## Keuringsverslag van een elektrische laagspanning- en zeer lage spanningsinstallatie

NIET CONFORM

Datum keuring: 20/09/2024

Straatnaam Hogestraat  
Huisnummer 2  
Busnummer  
Postcode 8020  
Gemeente Oostkamp  
Land België

Afbeelding schakel- en verdeelbord:

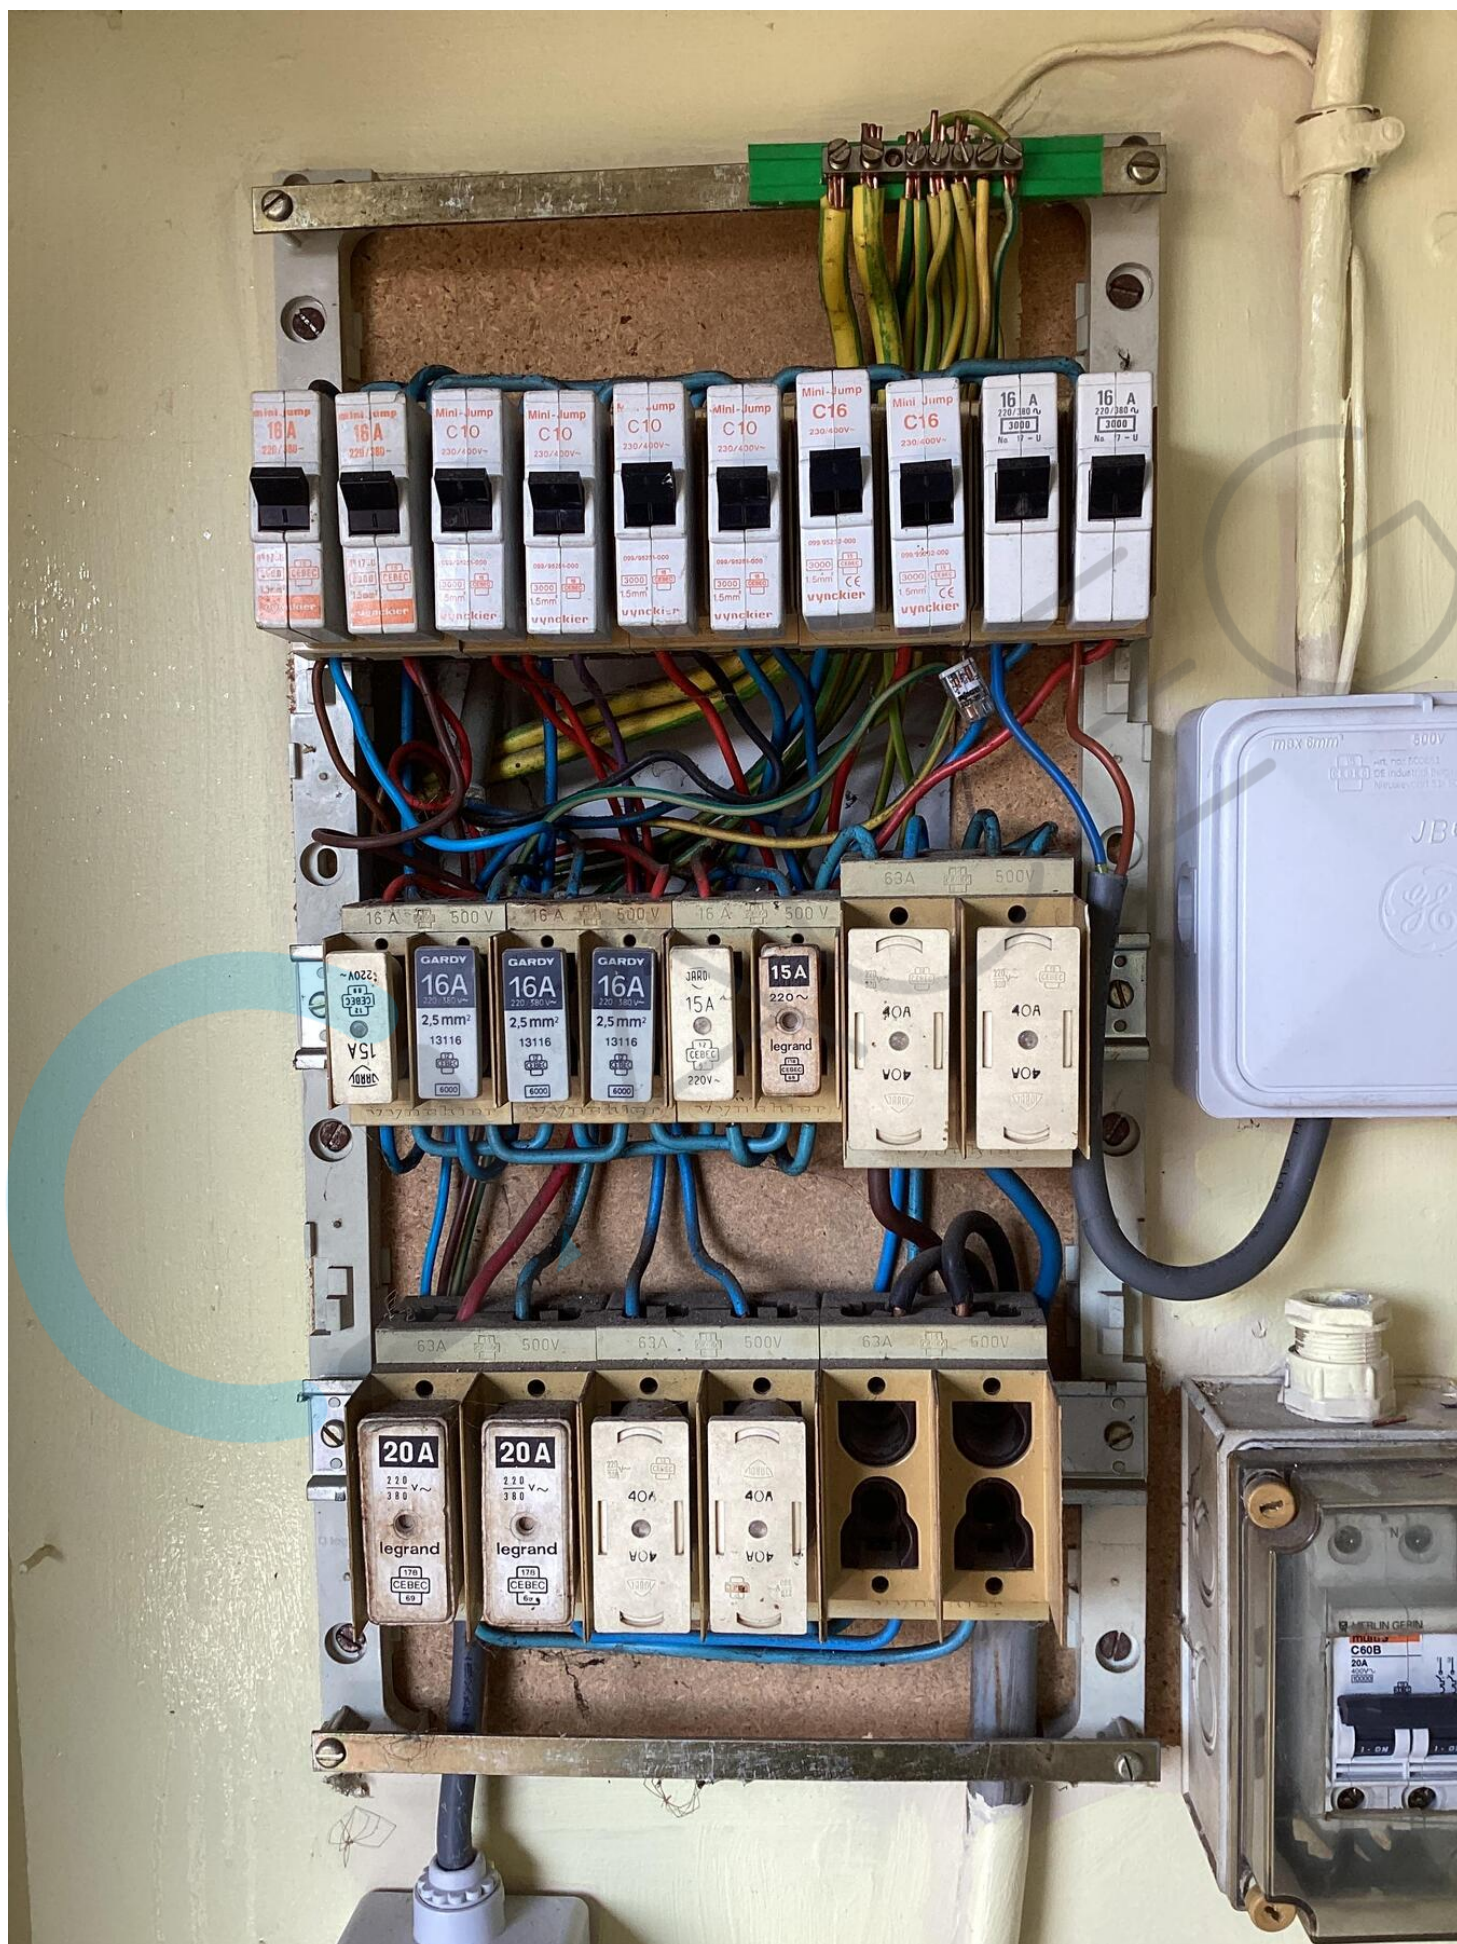
- I3.08 Een demonteerbaar aansluitstuk (aardingsonderbreker) dient aangebracht te worden in de aardgeleider teneinde de meting van de aardweerstand mogelijk te maken. (Boek 1 Onderafdeling 5.4.3.5.)

- I5.02 De aanduiding van de stroomkringen en/of apparatuur, aansluitklemmen, enz dient aangebracht of vervolledigd te worden. (Boek 1 Onderafdeling 3.1.3.1. en 3.1.3.3.A. en 5.1.6.1)

- I5.05 De deur en/of afschermplaat van het schakelbord dient (terug)geplaatst worden. Aanraking van onder spanning staande delen mogelijk. (Boek 1 Afdeling 5.1.4. en 5.3.5.1.A. en 4.2.2.3.)

- I5.10 Niet gebruikte invoeringen van het verdeelbord zijn niet correct of onvoldoende afgedicht. (Boek 1 Afdeling 5.1.4. en 4.2.2.3.)
- I6.01 Een verzegelbare differentieelstroombeschermingsinrichting dient geplaatst te worden aan het begin van de installatie. (Boek 1 Onderafdeling 4.2.4.3.)

- I6.02 Een algemene differentieelstroombeschermingsinrichting met een nominale stroom (In) van minstens 40A en een gevoeligheid van maximum 300mA dient geplaatst te worden. (Boek 1 Onderafdeling 4.2.4.3. en 5.3.5.3.a.)

- I6.04 Een afzonderlijke differentieelstroombeschermingsinrichting met een gevoeligheid van 30mA is te plaatsen voor installaties van badkamer, wasmachine, vaatwas, droogkast en/of gelijkaardige toestellen. Deze dient ondergeschikt te zijn aan de hoofddifferentieelstroombeschermingsinrichting (Boek 1 Onderafdeling 7.1.4.1. en 4.2.4.3.)

- I6.09 (Installaties voor 1/10/1981) Er is geen bescherming door een differentieelstroombeschermingsinrichting met een gevoeligheid van max 30mA voorzien voor contactdozen zonder aardpen. (boek 1 afdeling 8.2.1 punt 6)

- I7.02 De smeltzekeringhouders of houders van kleine vermogensschakelaars met pennen met een sectie kleiner dan 10mm2 dienen voorzien te worden van kalibreerelementen. (Boek 1 Onderafdeling 5.3.5.5.A.)

- I8.13 Kabels van het type VTLmb, LMVVR, COAX, VVT zijn verboden en dienen vervangen te worden door een type conform Boek 1 Onderafdeling 5.2.1.2.
- I9.02 Schakelaar, contactdoos of aftakdoos herschikken en opnieuw bevestigen. (Boek 1 Onderafdeling 1.4.1.3.)

19.06 Niet alle contactdozen op LS zijn kinderveilig en/of voorzien van een beschermingscontact (NBN C61-112). (Boek 1 Onderafdeling 1.4.2.3. en 5.3.5.2.)

19.13 Toestellen zonder bodem moeten bevestigd worden op aangepaste montageplaten. (Boek 1 Afdeling 5.1.4. en 5.3.5.2. en 5.3.5.4.)
